福島第一原子力発電所 特定原子力施設に係る実施計画 変更認可申請書の
一部補正について

平成 30 年 7 月 5 日付け廃炉発官 30 第 122 号をもって申請し、平成 30 年 10 月 12 日付け廃炉発官 30 第 199 号をもって一部補正しました福島第一原子力発電所 特定原子力施設に係る実施計画 変更認可申請書を別紙のとおり一部補正をいたします。

1 / 2号機共用排気筒の上部解体に関する審査に併せて，標高表記の記載の適正化を行う。

図-1 1号機原子炉格納容器ガス管理設備 系統概略図

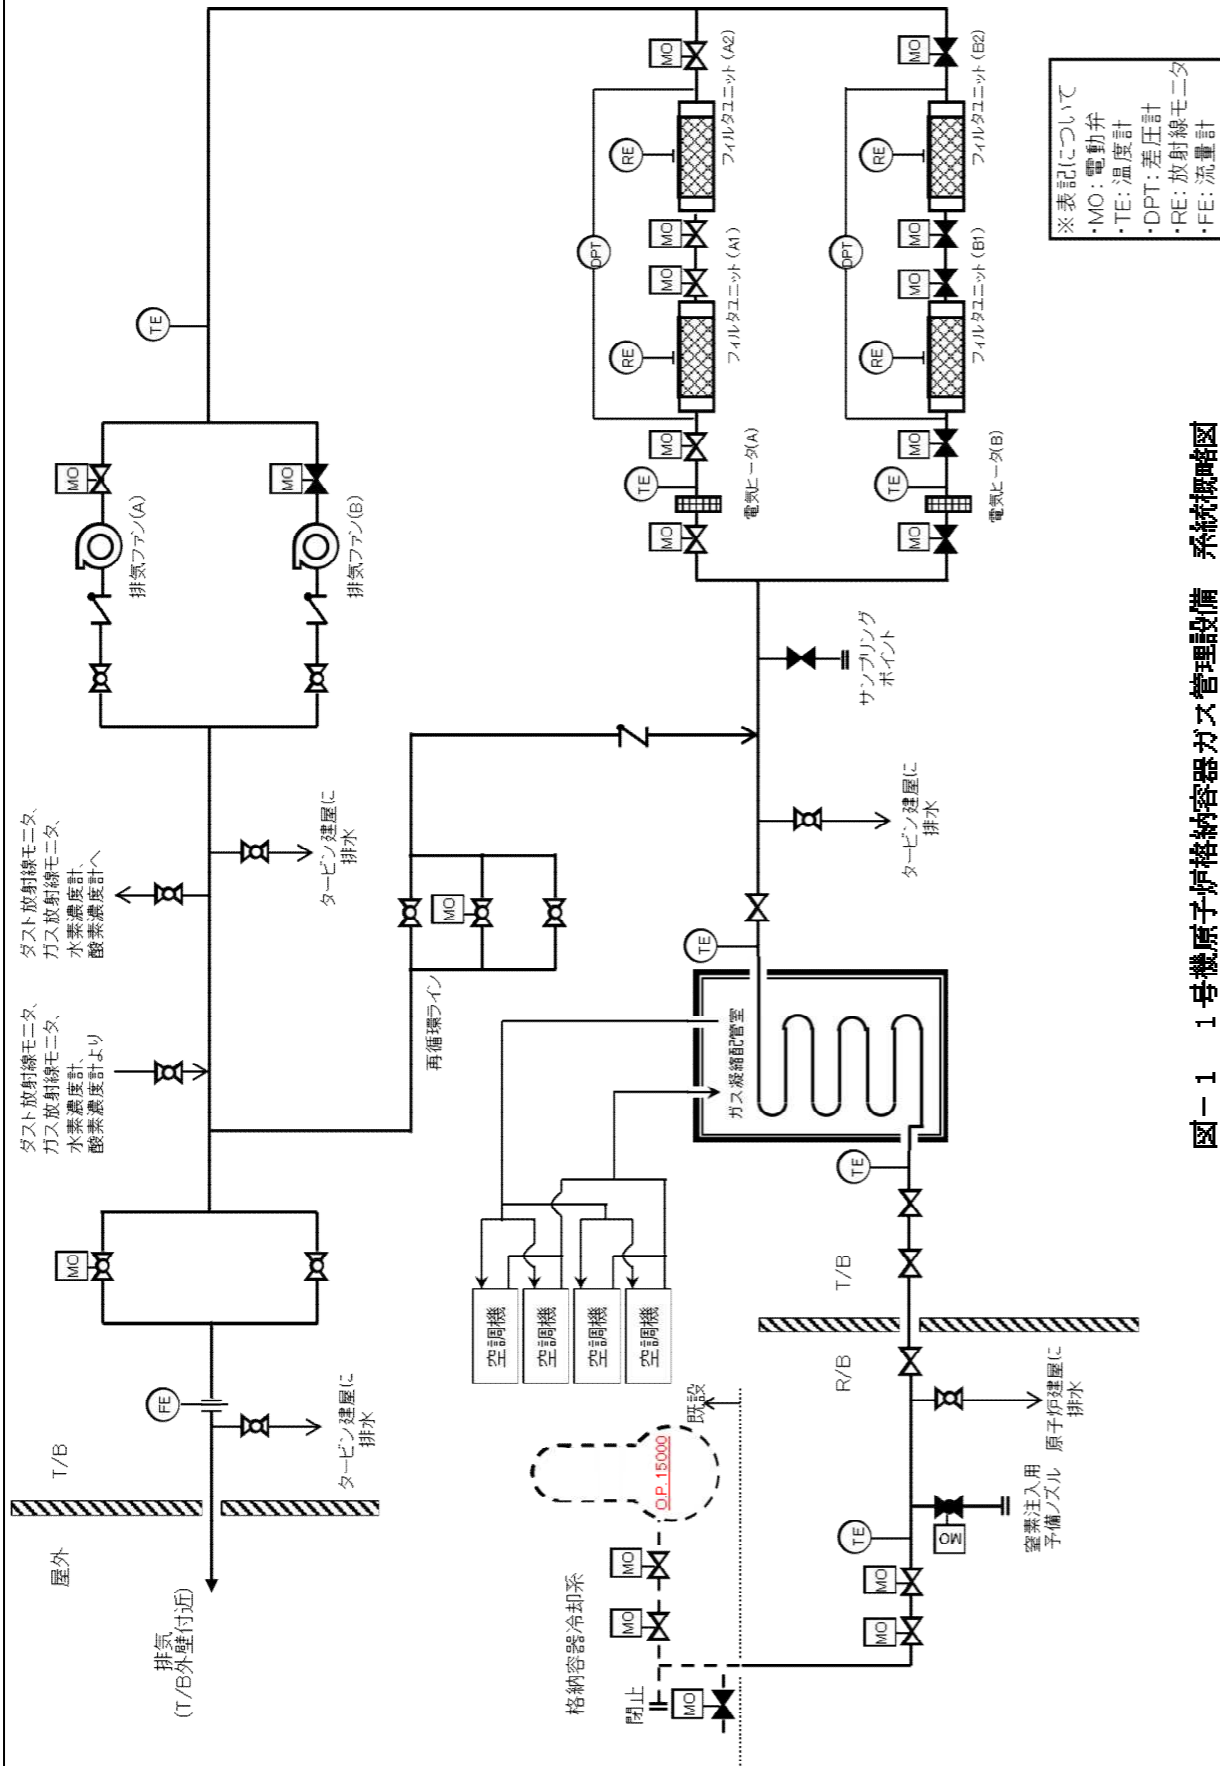
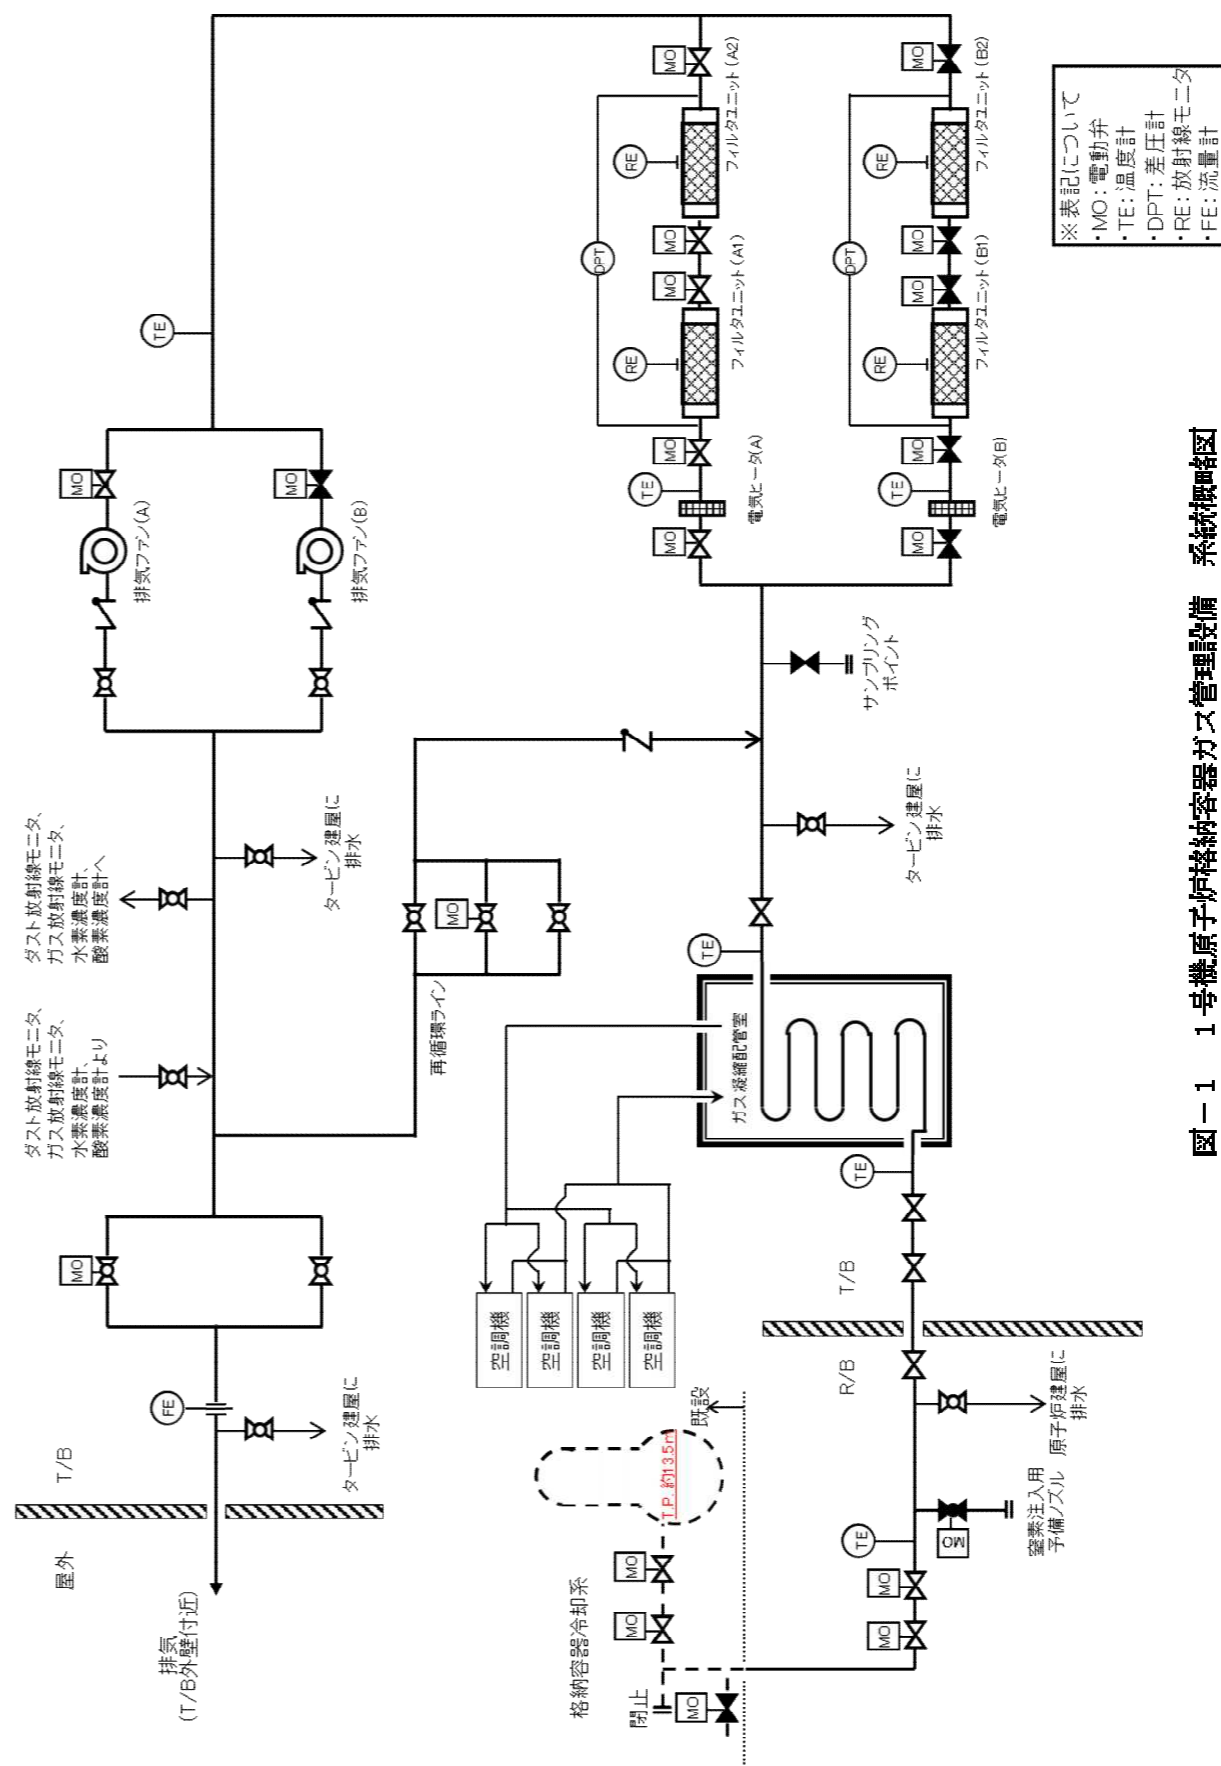
記載の適正化

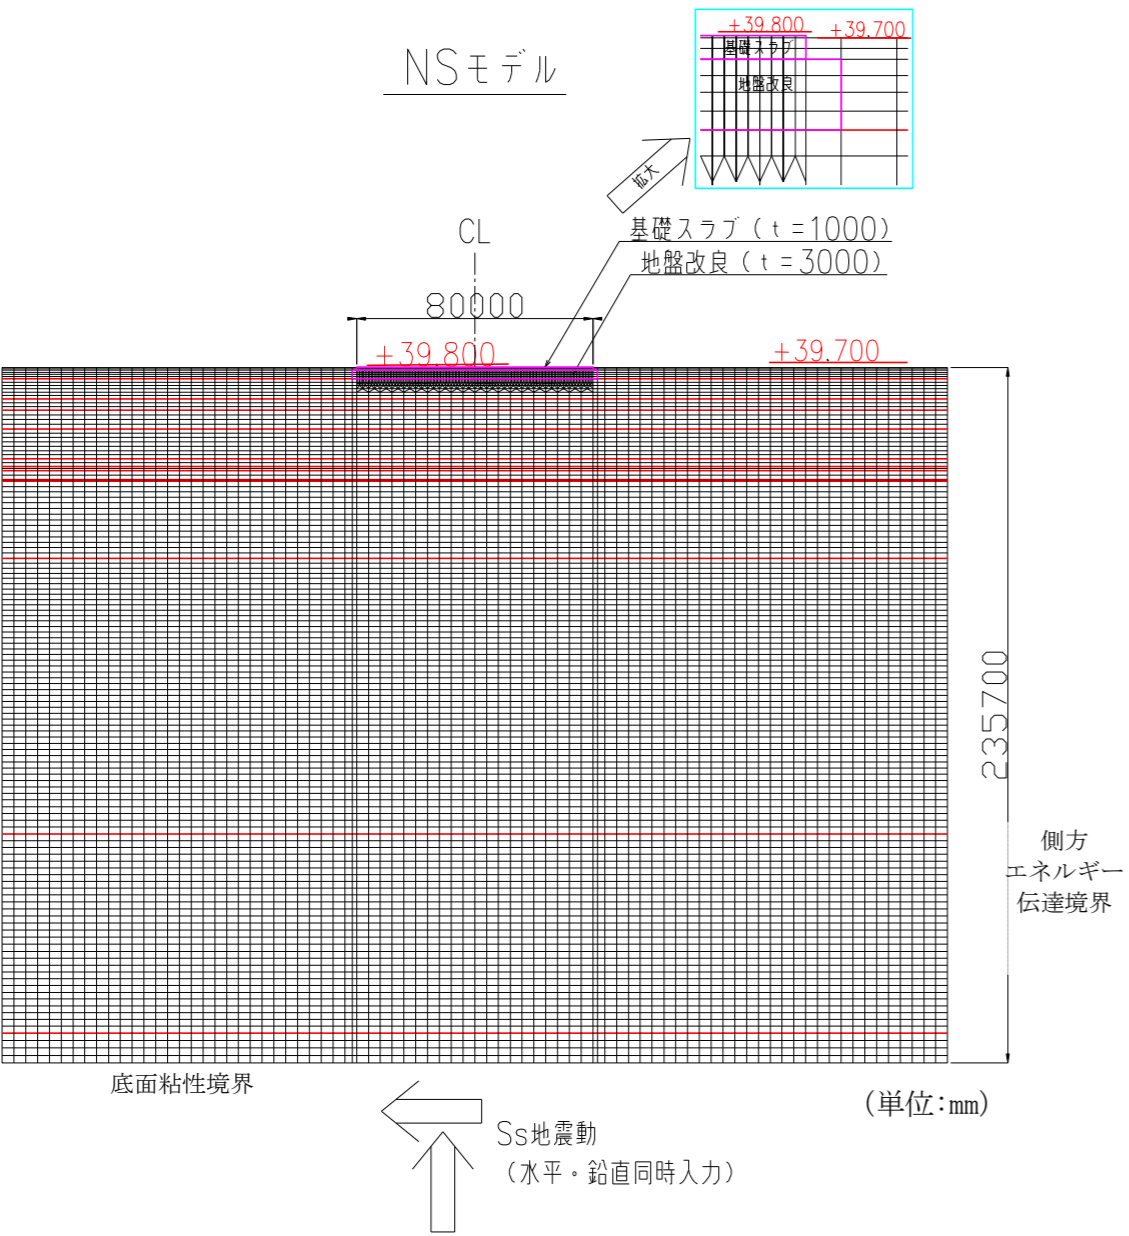
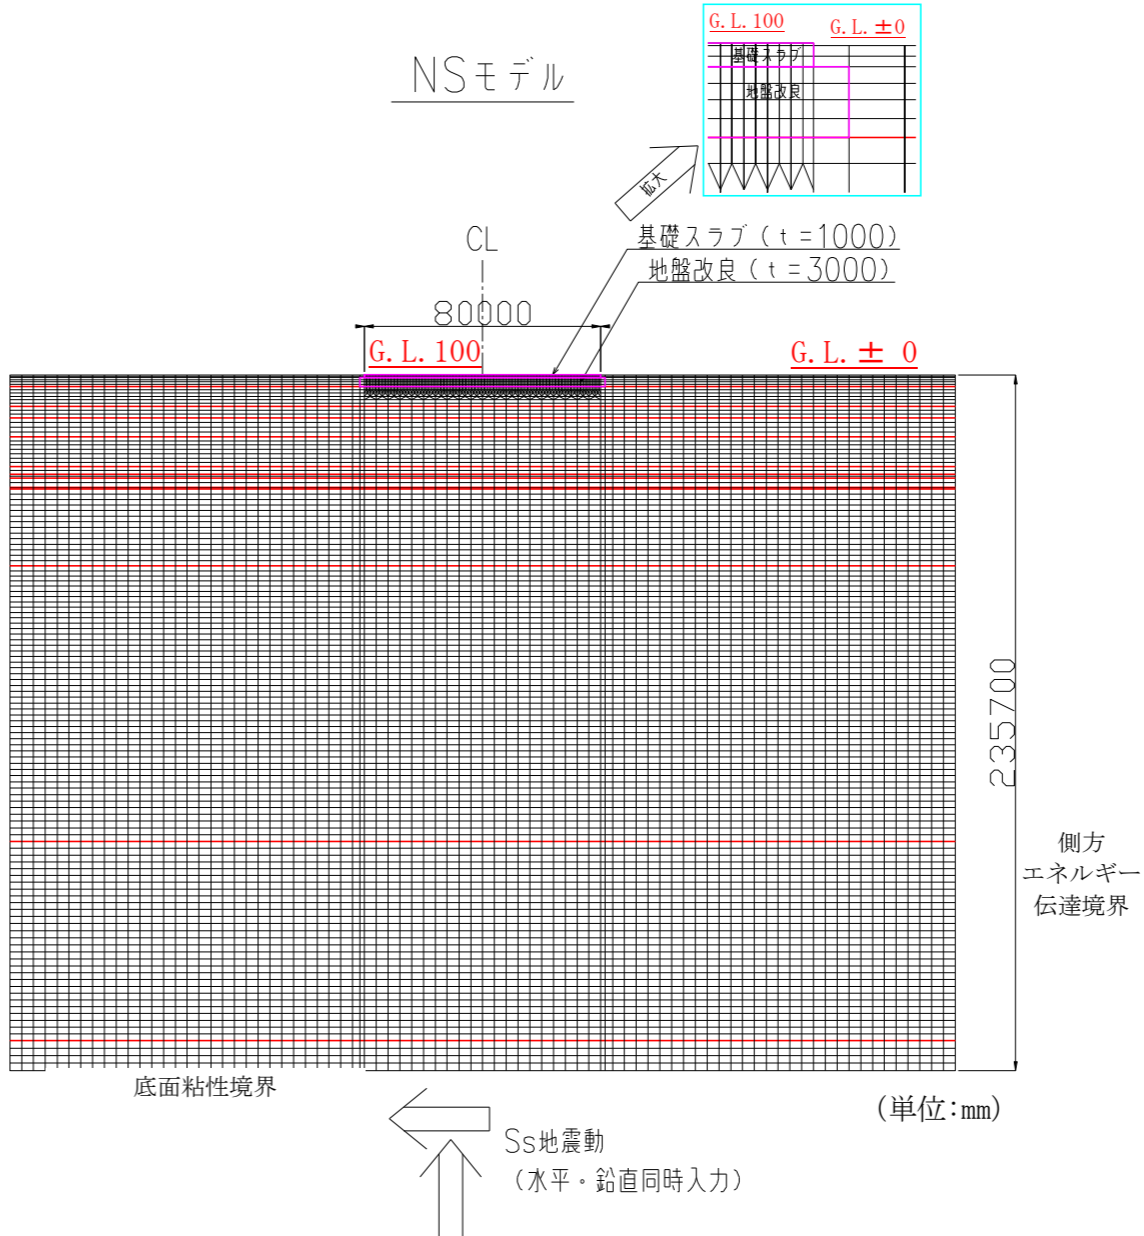
変更前	変更後	変更理由
<p>2.13.3 添付資料-2 3 耐震設計方針 (5)地盤の応答解析による設計用地震力の算定 3)地震応答解析モデル (中略)</p>  <p>図 3-4 解析モデルの概要 (N-S 方向)</p>	<p>2.13.3 添付資料-2 3 耐震設計方針 (5)地盤の応答解析による設計用地震力の算定 3)地震応答解析モデル (中略)</p>  <p>図 3-4 解析モデルの概要 (N-S 方向)</p> <p>2-13 では、G.L. ±0m=T.P. 38.264m^(※)とする。 (※) 震災後の地盤沈下量 (-709mm) と O.P. から T.P. への換算値 (-727mm) を用いて、下式に基づき換算している。 <換算式> T.P.=旧 O.P.-1,436mm</p>	<p>変更理由</p> <p>標高表記の適正化</p>
